**DOTYCZY: WI-K/PN/240226/1
PRZEBUDOWA SKRZYŻOWANIA DW 934 Z DK 44 WRAZ Z PRZEBUDOWĄ SKRZYŻOWANIA
DW 934 Z LINIĄ KOLEJOWĄ W M. BIERUŃ.**

Zamawiający, Zarząd Dróg Wojewódzkich w Katowicach na podstawie art. 284 ust. 6 ustawy Prawo zamówień publicznych, przekazuje treść zapytań, które zostały złożone do postępowania jw. wraz z wyjaśnieniami, tj.:

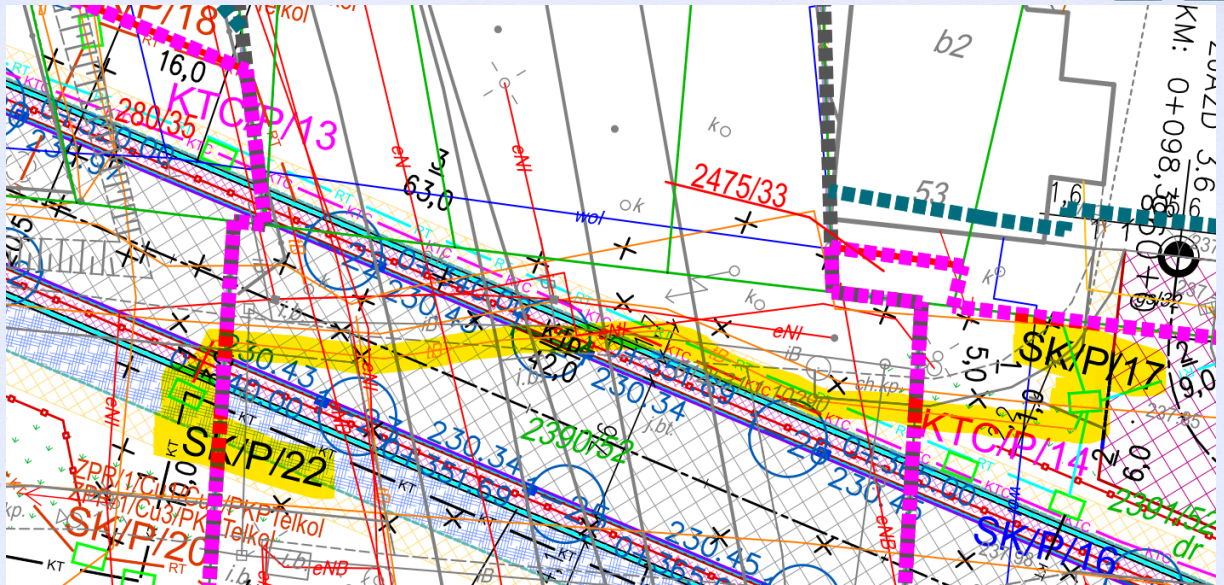
- SK/P/13 – SK/P/14 – kolizja ze ścianami szczelinowymi
- SK/P/16 – SK/P/17 – kolizja ze ścianami szczelinowymi
- SK/P/18 – SK/P/18 – kolizja ze ścianami szczelinowymi
- SK/P/21 – SK/P/22 – kolizja ze ścianami szczelinowymi
- SK/P/16 – SK/P/16.1 – kolizja ze ścianami oporowymi wewnątrz tunelu

Wskazane powyżej miejsca kolizji uniemożliwiają wykonanie przebudowy sieci teletechnicznych zgodnie z założeniami przedstawionymi w dokumentacji. Prosimy o udostępnienie dokumentacji projektowej umożliwiającej poprawne wykonanie robót.

Przebudowę sieci wykonać zgodnie z dokumentacją projektową. W wycenie należy uwzględnić przejście rurociągów przez ściany szczelinowe oraz mury oporowe.
